河南省药品监督管理局花园路21号院
金质大厦维修改造施工项目 工程

河南省药品监督管理局花园路 21 号院金质大厦维修 改造施工项目工程竣工结算审核报告

建友审字[2025]第 0918 号

设计变更通知单

增加电梯处局部平面图

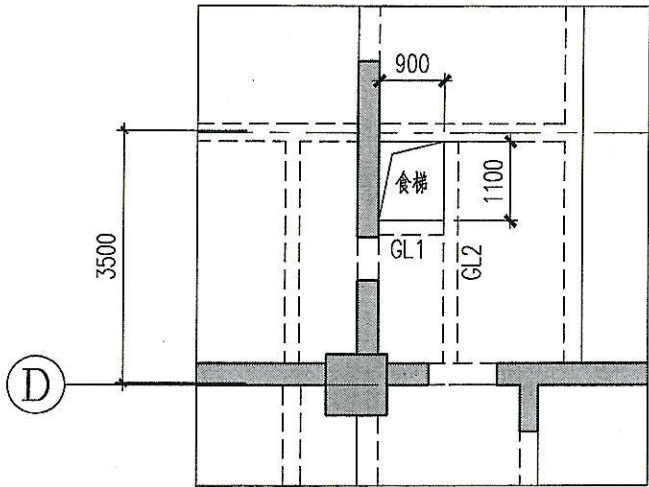
- 1：结施03中D轴交5轴处增设电梯见下图。
- 2：结施02中食库位置调整及加固平面图见附图一。
- 3：结施05中裙房顶层补充加固措施见附图二~四。

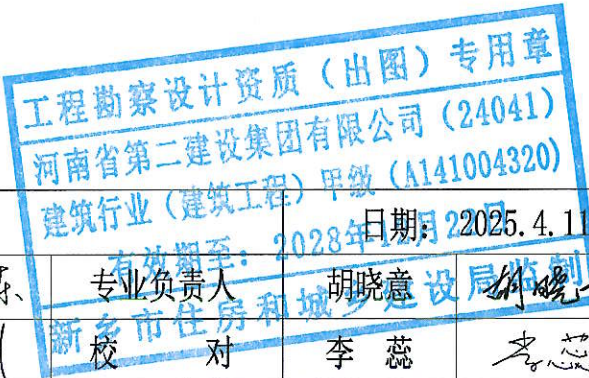
1、办公楼地下一层北侧部分新增智能化设备网交换机+光电转换设备+壁挂设备机柜。

2、办公楼地下一层北侧部分与一层北侧部分所有监控与门禁设备均连至地下一层新增壁挂设备机柜。

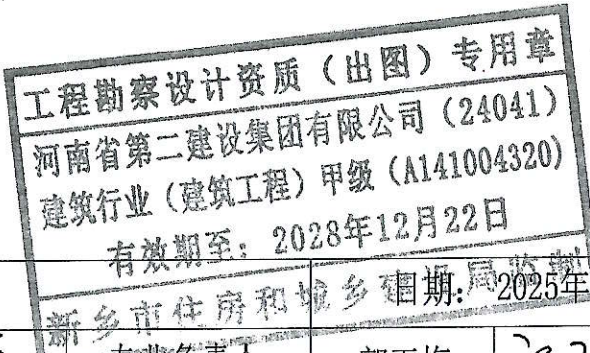
- 1、根据建筑功能及布局调整，做相应修改，详见附图。
- 2、根据建筑布局调整，原三层档案室内新风机组及防雨百叶风口向左平移移至10-12轴处。

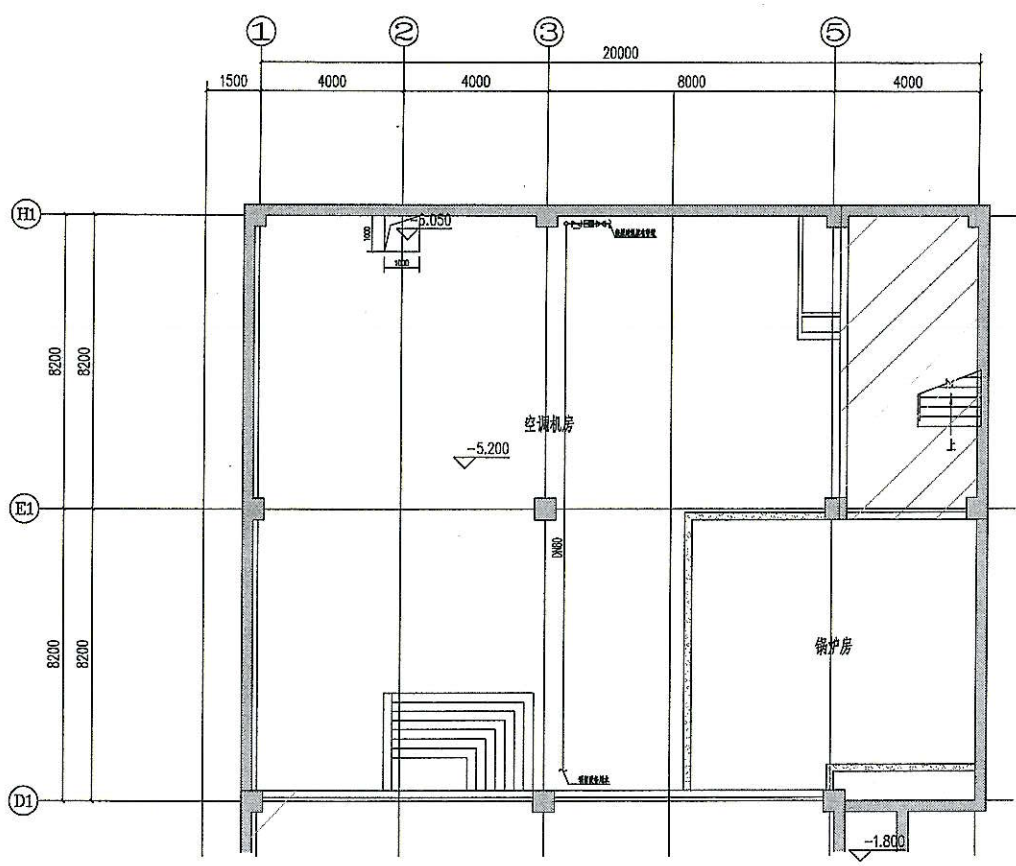
变更内容：
1、地下一层制冷机房增加给水管道。
